## Informativo de firmware

Devido ao impacto global na cadeia de suprimentos de componentes eletrônicos e com o objetivo de manter o fornecimento de soluções condominiais, os modelos XPE 1001/1013 FIT e XPE 1001/1013 FIT ID tiveram suas placas alteradas, impactando no esquema de conexões e o firmware que deve ser utilizado em cada placa.

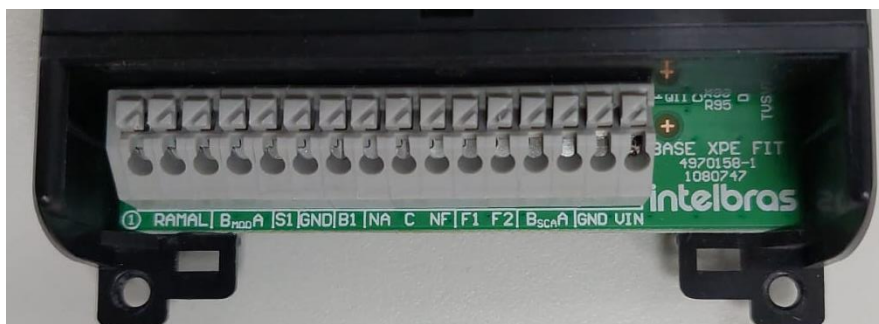
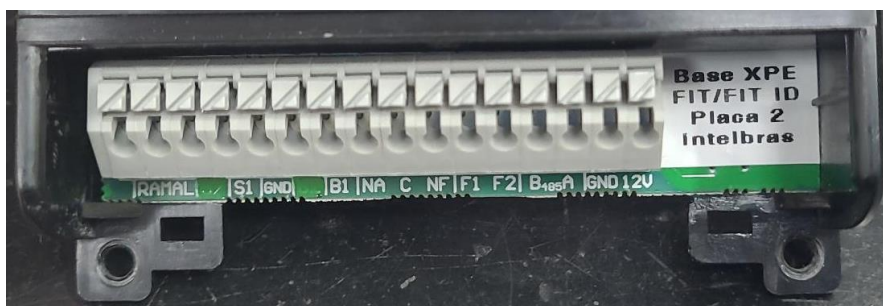
**Importante:** A utilização de uma versão de firmware não correspondente ao modelo da placa base fará com que algumas funções do porteiro não funcionem ou poderá deixá-lo totalmente inoperante.

**Obs.** Para esta nova versão de hardware (Placa 2), as funções de backup e restauração, descritas no item 6 do manual do usuário e guia de instalação, não estão disponíveis.

Antes de realizar a atualização do firmware de seu porteiro eletrônico XPE 1001/1013 FIT ou XPE 1001/1013 FIT ID, consulte a tabela abaixo para verificar qual a versão ideal para o seu modelo de placa base.

Modelo	Versão do firmware
XPE FIT PLACA 1	XPE_FIT_PLACA1_220901.bin
XPE FIT PLACA 2	XPE_FIT_PLACA2_220901.bin
XPE FIT ID PLACA 1	XPE_FIT_ID_PLACA1_220901.bin
XPE FIT ID PLACA 2	XPE_FIT_ID_PLACA2_230501.bin
